**Avis délibéré  
de la Mission régionale d'autorité environnementale  
Provence-Alpes-Côte d'Azur  
sur le projet d'exploitation d'une halle de traitement de  
surface et d'une halle logistique situé dans la zone  
d'aménagement concerté (ZAC) des Florides à Marignane (13)**

N°MRAe  
2021APPACA25/2820/2861

Avis du 6 mai 2021 sur le projet d'exploitation d'une halle de traitement de surface et d'une halle logistique situé  
dans la zone d'aménagement concerté (ZAC) des Florides à Marignane (13)

Figure 3: Localisation des cibles (C1 désignant la crèche d'entreprise, H1, H2 et H3, les habitations, E1 à E8, les entreprises - source : p. 40 de l'EQRS)

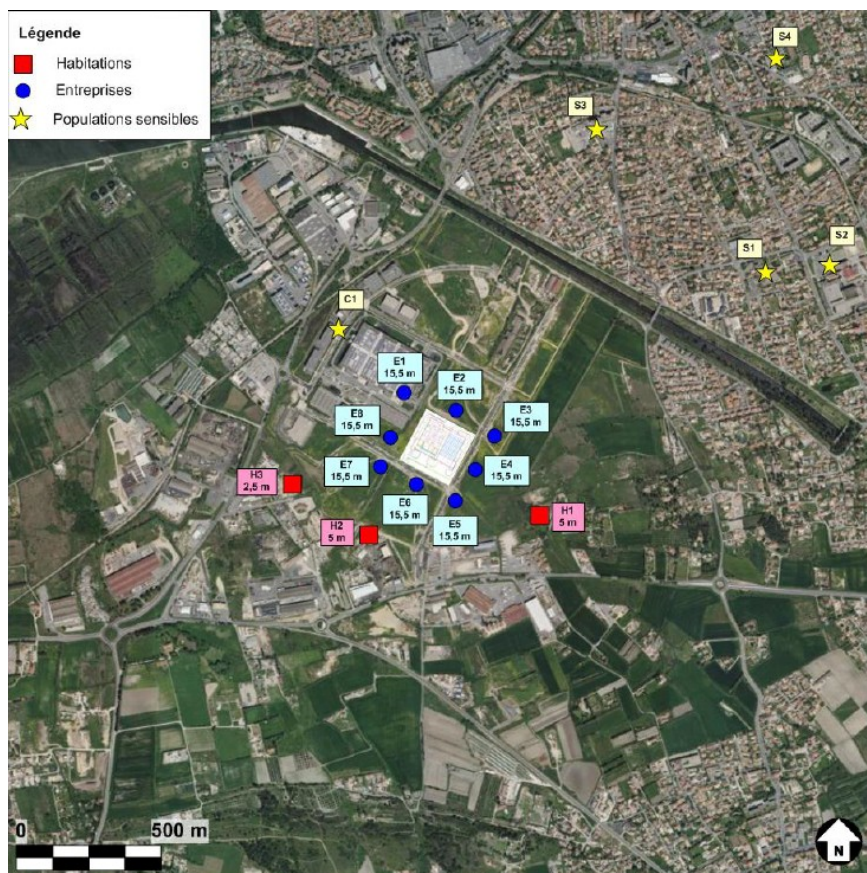
La MRAe relève cependant que l'EQRS ne traite pas de l'exposition des futurs salariés de l'usine et des mesures qui seront prises pour prévenir toute atteinte à leur santé.

La MRAe recommande de préciser dans l'étude d'impact qui, en application de l'article R122-5-II-4° du code de l'environnement, intègre la santé humaine en général et non seulement celles des populations riveraines, comment sont traités les risques sanitaires encourus par les travailleurs en regard des émissions des installations.
